Aktennotiz N4012703b_geschwärzt 16.05.2023

BV Starnberger Flügelbahnhof Auftragsnummer [REDACTED]
Stellungnahme zu bestehendem Bericht der Erschütterungstechnischen
Untersuchung aufgrund von Planänderungen

Bild: Grundriss SFB (4)

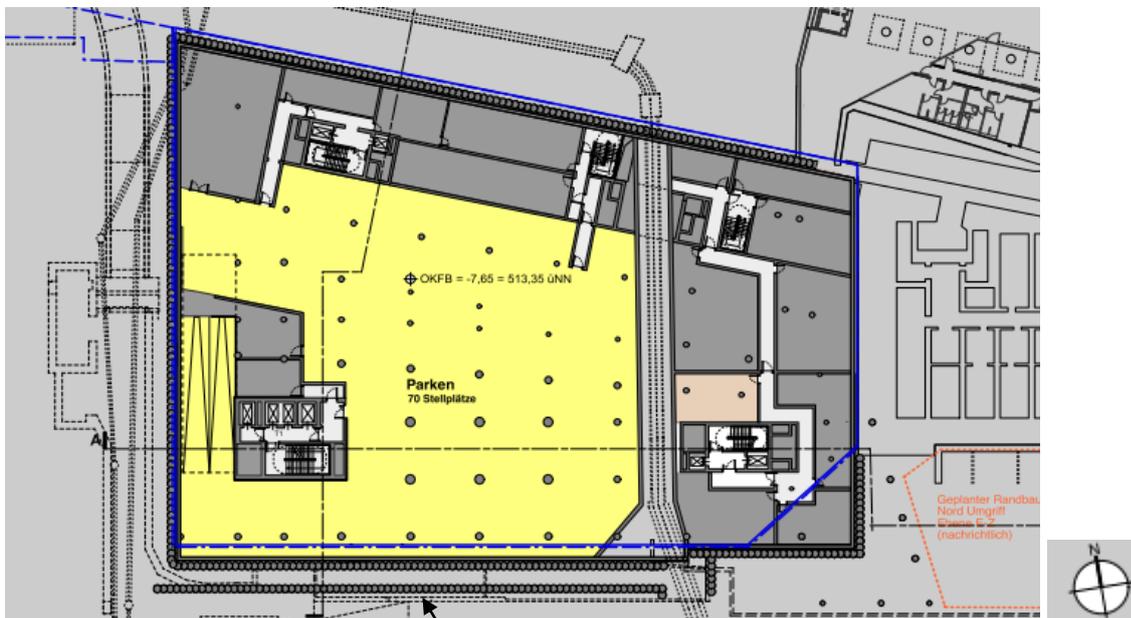
Die Planänderungen nach (3) und (4) betreffen den südlichen Bereich. Das ist der den Gleisanlagen 11-26 zugewandte Bereich, siehe auch Anlage 1.

Im südlichen Bereich rückt das Untergeschoß näher an die Gleishalle heran. D.h. der Abstand Immissionsort (SFB) zu Emissionsort (Gleishalle) verringert sich.

Bild: Schnitt SFB / Gleishalle (4)

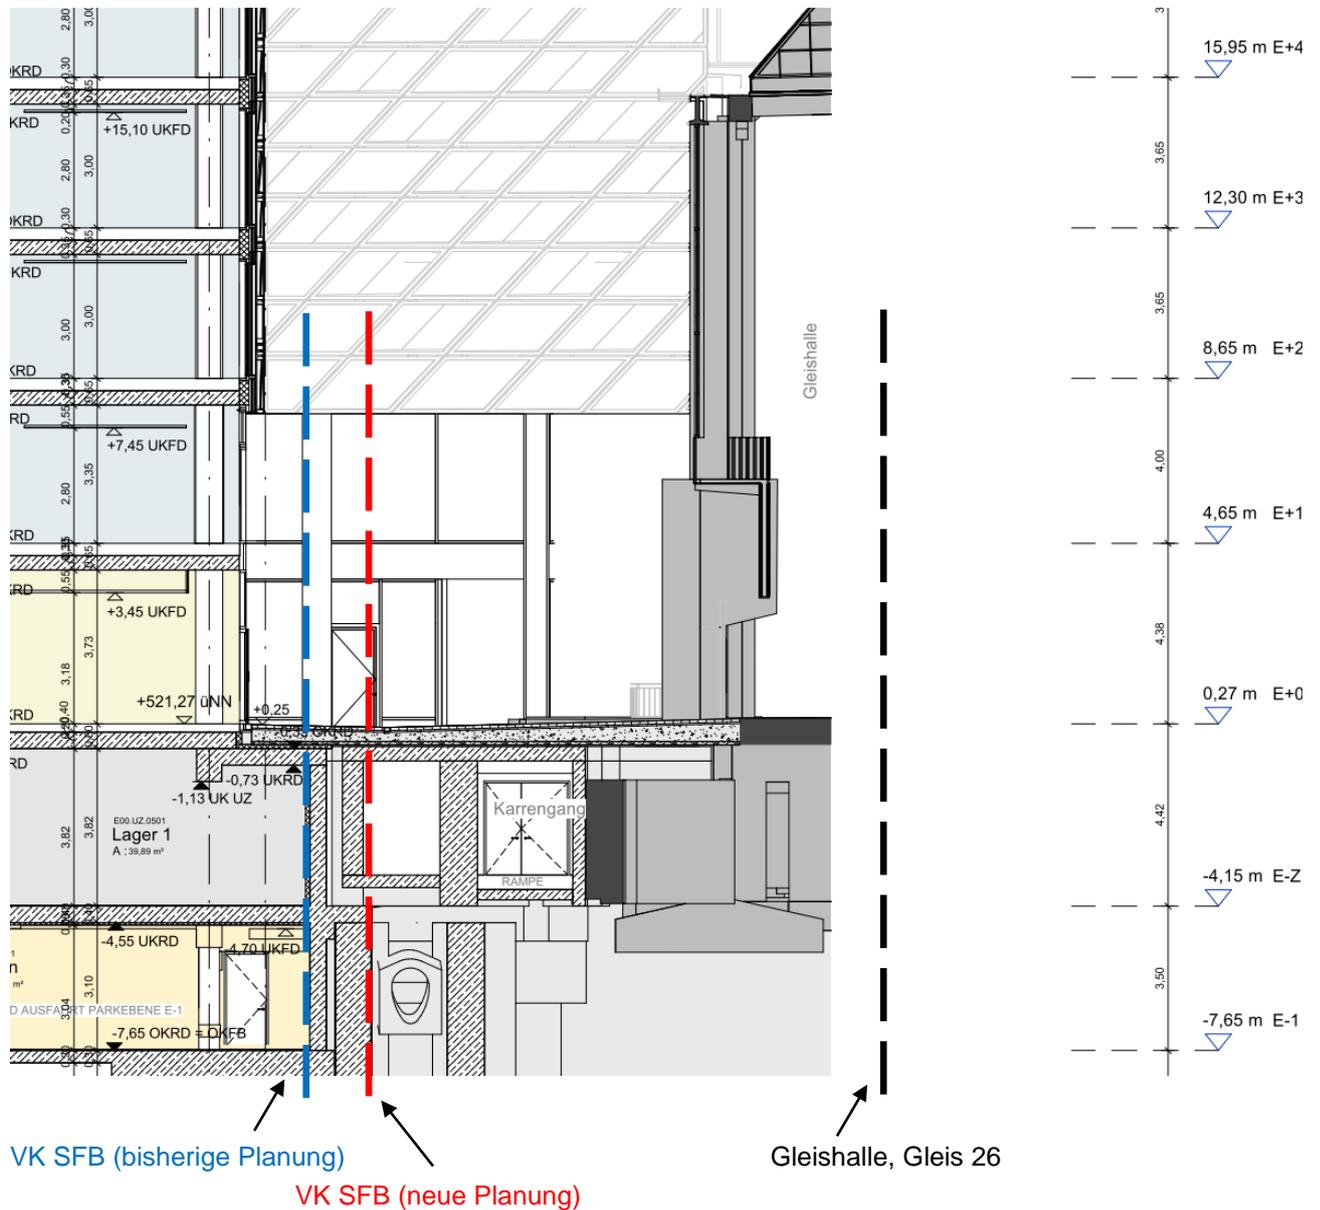
Ab schätzung der Abstandreduzierung bzw. der Annäherung an die Emissionsquelle. Betrachtet werden die Vorderkanten (VK) der ursprünglichen und neuen Planung sowie die Lage des Gleises 26.

- Änderung des Abstands Vorderkante SFB zu Gleis 26 (= nächstgelegenes Gleis):
Der Abstand wird durch die Planänderung um rund 10% reduziert.
- Hieraus ergibt sich ein Anstieg der Immissionen von kleiner 10%.
- Zum einen fällt die relative Abstandsreduktion für die entfernten Gleise der Gleishalle (11-25) mit zunehmendem Abstand geringer aus.
- Zum anderen werden die Erschütterungen nicht nur über die herangerückte Außenwand des UG eingeleitet, sondern auch über die Gründungssohle.

- Die beurteilungsrelevanten Räumlichkeiten im SFB rücken nicht näher an die Gleise heran
- Die Planänderung wirkt sich im Wesentlichen auf den angrenzenden, südlichen Gebäudebereich aus. Für weiter entfernte Immissionsorte im Gebäude sind die Auswirkungen geringer, da hier nicht nur die südl. Außenwand für den Erschütterungseintrag relevant ist. In diesem Gebäudeabschnitt müssen auch Tram, S-Bahn und die Vollbahngleise 27-36 berücksichtigt werden, siehe Anlage 1.

Die Auswirkungen sind insgesamt als gering einzustufen. Eine geringfügige Erhöhung aufgrund der Planänderung, kombiniert mit dem ursprünglich prognostizierten sehr niedrigen Erschütterungsniveau ergeben keine wesentlichen Änderungen an den ursprünglichen Aussagen.

Weiterhin gilt, dass keine Schutzmaßnahmen zur Reduktion des Erschütterungsniveaus erforderlich sind.
